VKMA 04304

Műszaki adatlap R1

Ford Transit 2.5 D/DI/TD/TDI

Készlet tartalma / Felülírja az ezen készletekről előzőleg kiadott Termékinformációt.

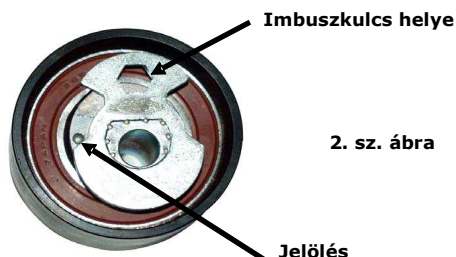
10 A főtengelyt kétszer fordítsa körbe a FORGÁSIRÁNYÁNAK megfelelően, majd ellenőrizze hogy a jelölés továbbra is a szíjfestő állítólemezőnek alsó szélé fölé esik-e (Lásd a 2. sz. ábrát)
